Objetivo “Estudio Integral de Tensión, Compensación Reactiva y Estabilidad de Tensión del SEIN 2007-2010”

Orden COES SINAC/D-057-2006

Notas Revisión 1

Número revisión	Fecha	Protocolo	Lista de las modificaciones
0	12/07/2006	A6018659	Primera emisión
1	09/11/2006	A6029426	Cap. 7: Absolución de Observaciones

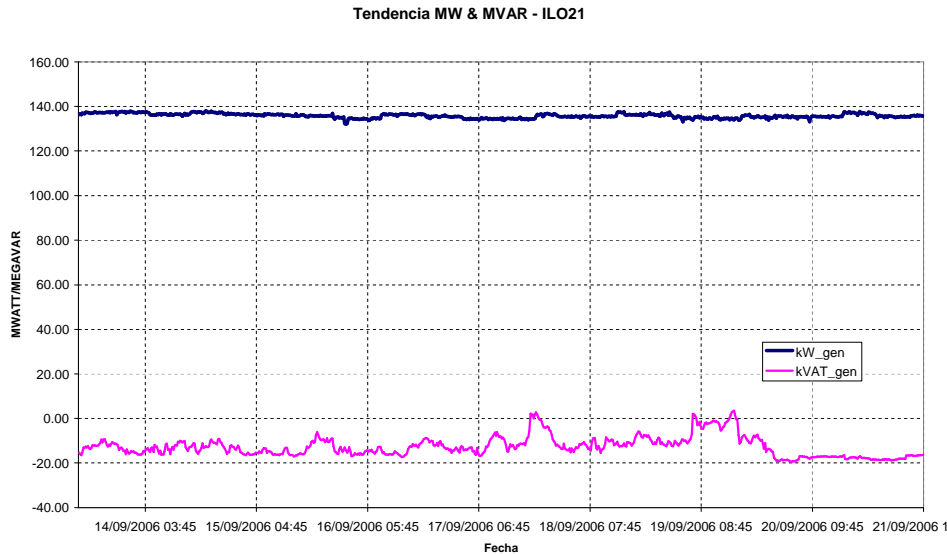
La conclusión general del estudio es la siguiente (Página 27 del Estudio):

Se concluye de los estudios desarrollados, que es posible abastecer la demanda en el SEIN en el rango de tensiones admisibles para los usuarios finales que contempla la NTCS, observando algunas pocas recomendaciones operativas en cuanto al control de los recursos disponibles para el control de tensiones, y modificando sustantivamente el concepto del despacho en el área de Lima para dar soporte local a los fuertes requerimientos de la demanda.

Específicamente Para el Área Sur del SEIN, recomienda las siguientes acciones (Página 23 del Estudio):

Aún así, es recomendable que los transformadores de 220/138 kV en Socabaya y Moquegua se operen en forma manual, procurando mantener la tensión en 220 kV próximo a 1 pu. Para ello, deben operarse las tomas para que la tensión en 138 kV de Moquegua sea de alrededor de 1.03 pu, y de 1.02 pu en Socabaya, requiriendo que los generadores de ILO1 y Santuario absorban la potencia reactiva necesaria. Si la tensión en 220 kV se incrementa, debe apelarse a la subexcitación de las unidades citadas.

Tensiones S.E. Moquegua 220 kV

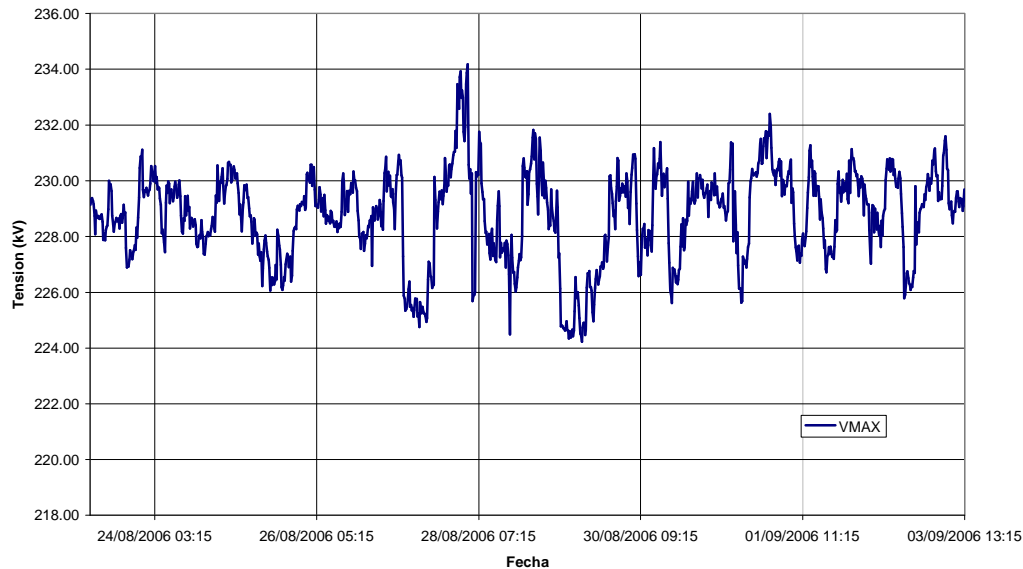
El gráfico siguiente muestra valores promedio de 15 minutos de potencia activa y reactiva en bornes de la unidad ILO21.

A pesar de estas medidas las tensiones en la S.E. Moquegua superan los márgenes permitidos por las normas, llegando hasta 234 kV bajo condiciones "normales de operación", lo que obliga a la desconexión de líneas de transmisión, reduciendo la confiabilidad de la red de transmisión. En el gráfico siguiente se muestran las tensiones máximas en periodos de quince minutos en la barra de 220 kV de la S.E. Moquegua:

R: El modelo de estudios no refleja esta situación, por lo que habría que investigar las diferencias. Por lo pronto, sería conveniente confirmar si en la operación normal en horas de mínima carga, la barra de Mantaro opera en ≈ 1.04 pu (229 kV) como se ha supuesto en el estudio, y si los 4 reactores de compensación en Cotaruse están en servicio.

En el modelo de estudios se ha supuesto la operación de ILO2 con 135 MW x -7 MVar, y con el estado siguiente en las máquinas que aportan al sistema de 138 kV: ILO1 TV1 con 10 MW x -3 MVar, ILO1 TV4 con 22 MW x -10 MVar y Santuario está operando con 1 unidad con 13 MW x 0 MVar. El sistema Sur estaría absorbiendo del sistema Centro unos 104 MW x 18 MVar, y ≈ 25 MVar desde el sistema Sierra Sur. También se ha supuesto que los motores síncronos modelados en Mill Site y Botiflaca operan al mismo factor de potencia que en máxima carga, aunque en verdad podrían modular la excitación para absorber potencia reactiva en caso necesario.
